Háteigsvegur 35 – Fyrirspurn til skipulagsfulltrúa

Skoðuð er á ný fyrirspurn Tark ehf. fyrir hönd Vaxtarhúsa ehf., dags. 08.11.2022 er varðar áform um byggingu 2ja til 4ra hæða fjölbýlishúsa með 60 íbúðum á lóð nr. 35 við Háteigsveg. Erindi fylgja ný drög að aðalteikningum Tark ehf. dags. 04.05.2023.

Snið 3 úr nýrri tillögu

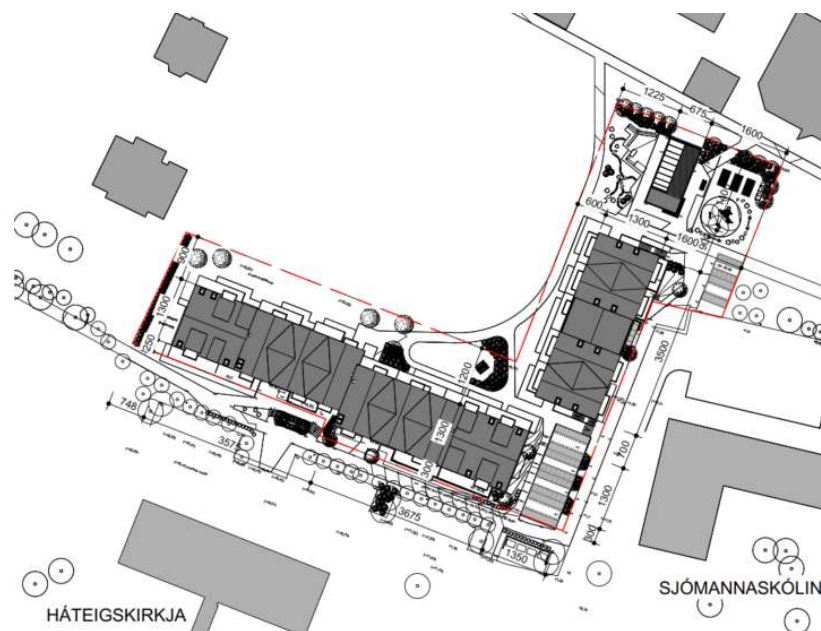
Endurskoðuð tillaga er nú innan hæðamarka gildandi deiliskipulags. Sömuleiðis samræmist fjöldi íbúða deiliskipulagi og ekki er gerð athugasemd við hlutfallslega skiptingum eftir stærðum. Séu uppgöfnar stærðir birtar stærðir án svala þá uppfyllir tillagan kvaðir deiliskipulags um meðalstærð íbúða yfir 62 m².

Afstöðumynd endurskoðarar tillögu

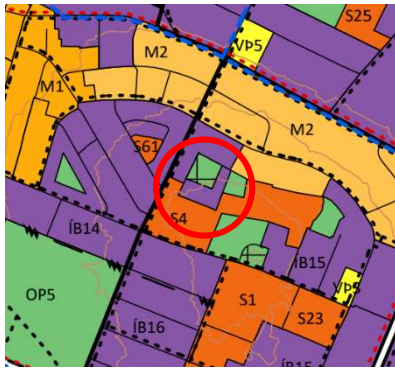
Í endurskoðaðri tillögu eru geymslur fyrir sorp og hjól utan þess byggingareitar sem skilgreindur er á gildandi deiliskipulagsupprætti, og voru það að hluta til í fyrri tillögum. Staðsetning byggingarreita fyrir sorp- og hjólaskýli eru hins vegar bindandi sbr. eftirfarandi:

Einnig virðist sorp- og hjólaskýli vera stærri að grunnfleti en heimilt er í gildandi deiliskipulagi. Sækja verður um breytingu á deiliskipulagi ef óskað er breyttar staðsetningar þeirra eða stærri grunnflatar en 75m² sbr. skilmálatöflu.

Endurskoðuð tillaga samræmist ekki gildandi deiliskipulagi hvað varðar stærð og staðsetningu sorp- og hjólaskýla. Ekki er gerð athugasemd við að unnin verði breyting á deiliskipulagi sem gerir ráð fyrir færslu á þeim.
